COMUNE DI **FABRIANO**

Variante al Piano Regolatore Generale

Revisione delle aree industriali localizzate nelle frazioni
e ri-pianificazione delle Aree Bianche (ex quadrilatero zone QL1 e QL2)

**PARERE RESPONSABILE
UNICO REGIONALE**

Rilievo plano-altimetrico di dettaglio dell'area
in esame con delimitazione dell'area inedificabile

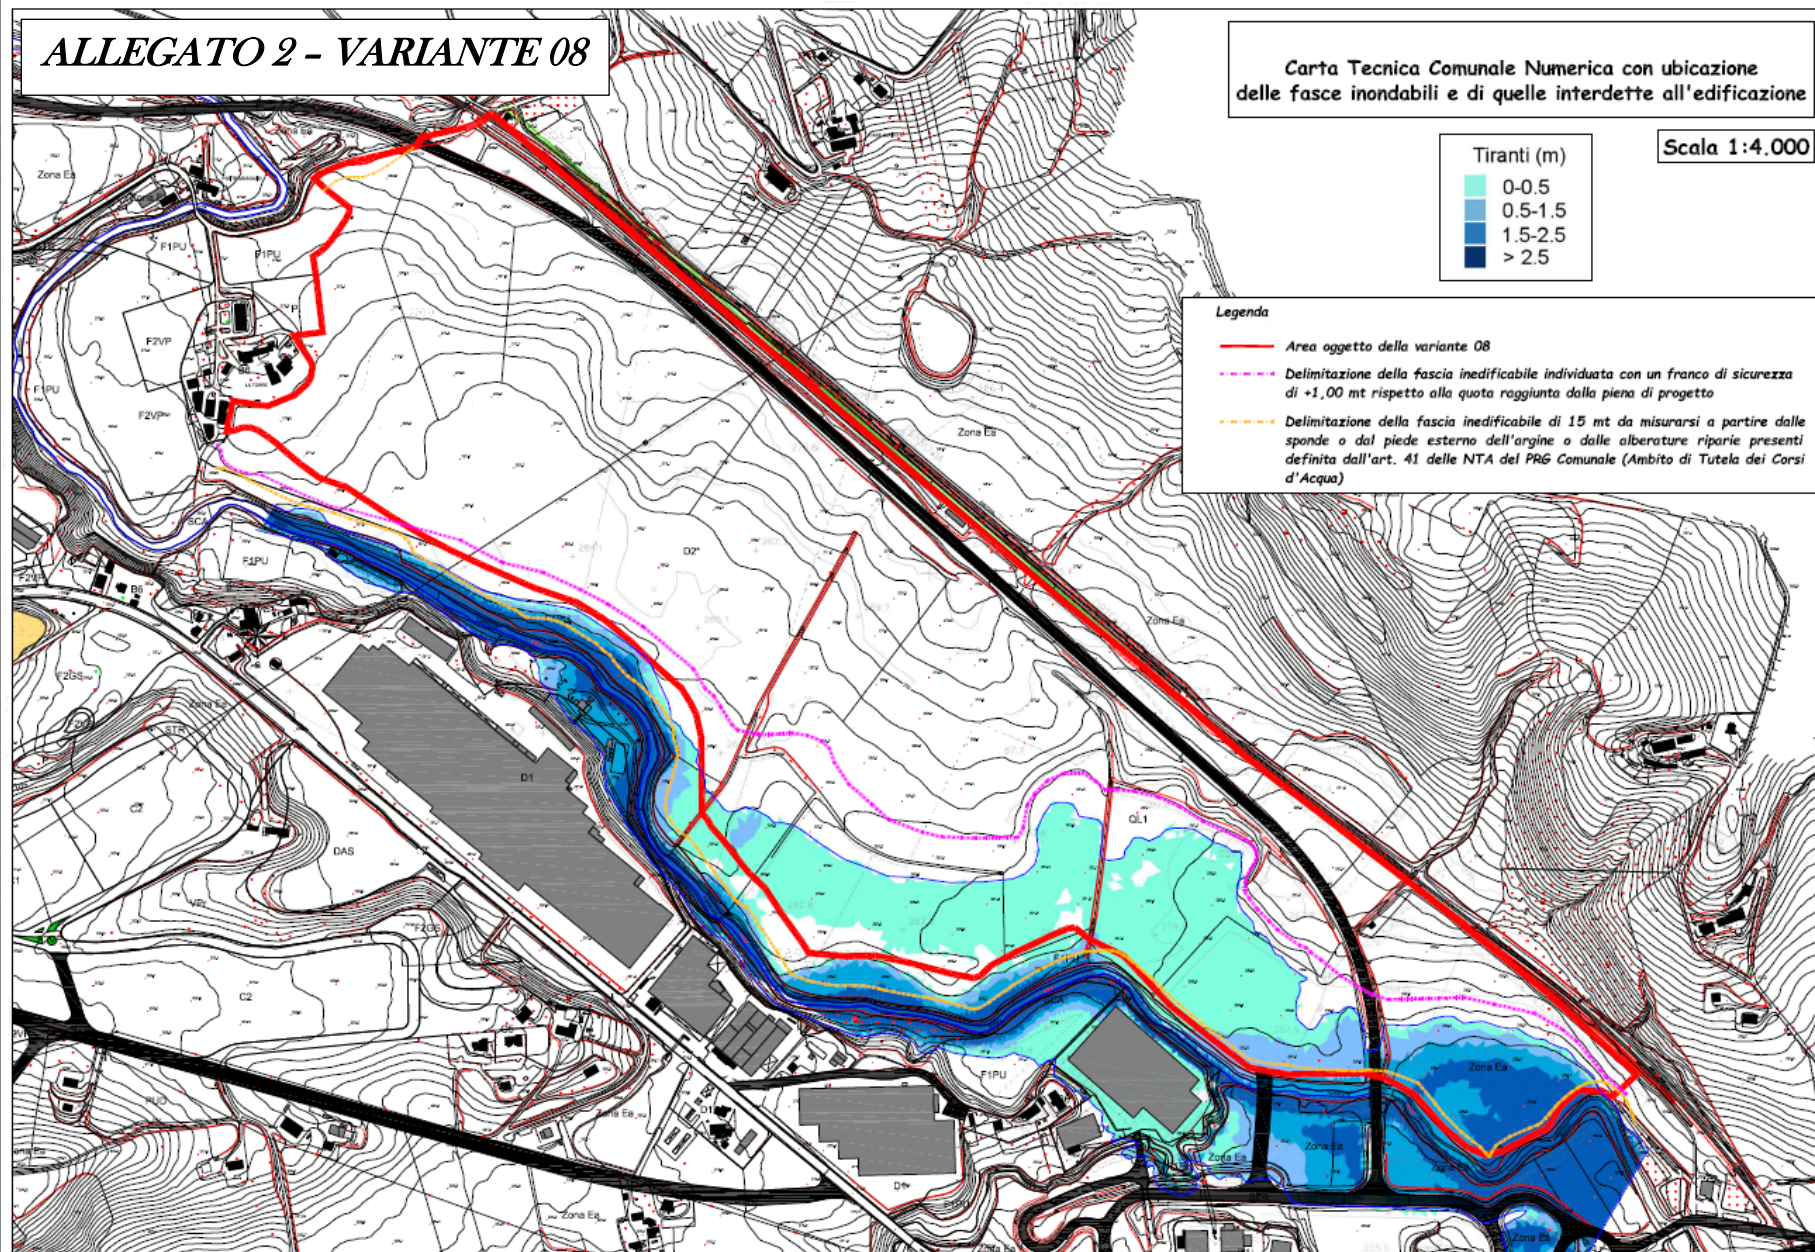
- Andrà stralciata dalla previsione urbanistica della Zona D2 la porzione dell'area soggetta a potenziale esondazione, delimitata con linea viola a tratto e punto nella planimetria allegata al presente parere (Allegato 2), tratta dall'elaborato "*Integrazione documentale*" (marzo 2026), al fine di garantire un franco di almeno 1,00 m dal tirante di allagamento determinato nella simulazione idraulica per piene bisecolari.

ALLEGATO 3 - VARIANTE 10

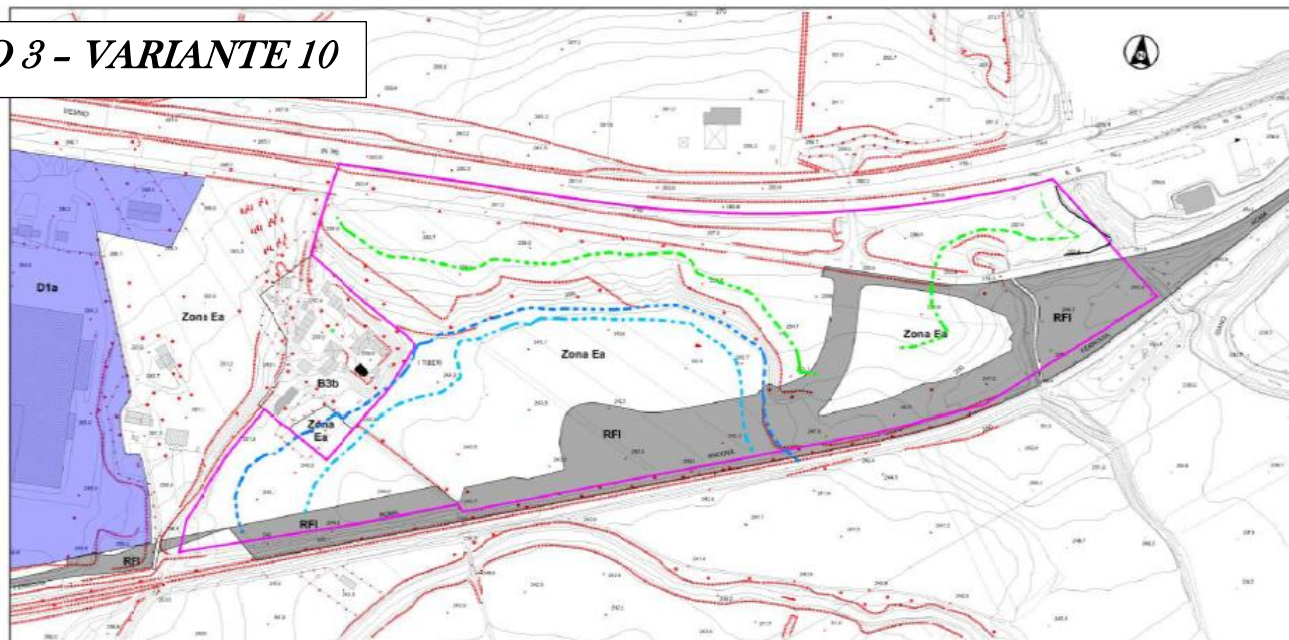
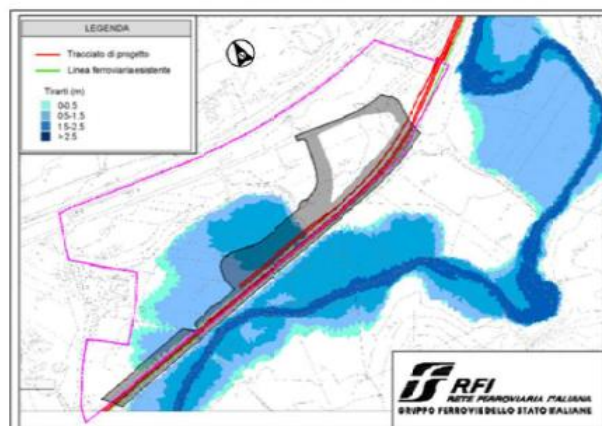
Dallo studio idrologico-idraulico prodotto da RFI - Rete Ferroviaria Italiana SpA - per il PFTE di cui sopra, nell'ambito del potenziamento infrastrutturale Orte – Falconara, preso riferimento dal Geol. Mantoni ai fini della presente variante, si evince che la parte depressa dell'area a valle della suddetta scarpata è soggetta ad esondazione per portate associate ad un tempo di ritorno di 200 anni.

Per quanto riguarda la parziale interferenza delle aree a pericolosità idraulica con il progetto RFI, nello studio si evidenzia *"che il rilevato ferroviario non è, nell'area in esame, soggetto al sormonto delle acque di piena eccedenti la capacità di smaltimento dell'alveo ma la presenza dei sottopassi esistenti va a costituire una via preferenziale per le acque esondate che, defluendo al loro interno, possono inondare le aree poste al di là della linea ferroviaria."*

Considerato quanto precede, per l'attuazione dei futuri interventi edificatori nell'ambito della zona agricola si ritiene opportuno tener conto delle aree ritenute inedificabili nell'ambito degli studi svolti dal Geol. F. Mantoni a corredo della variante, come rappresentate nella planimetria di sintesi tratta dall'elaborato *"Integrazione documentale"* (Allegato 3), affinché sia assicurata la protezione del territorio dal rischio, con particolare riferimento all'incolumità delle persone fisiche, alla sicurezza delle costruzioni e alla stabilità delle attività economiche.
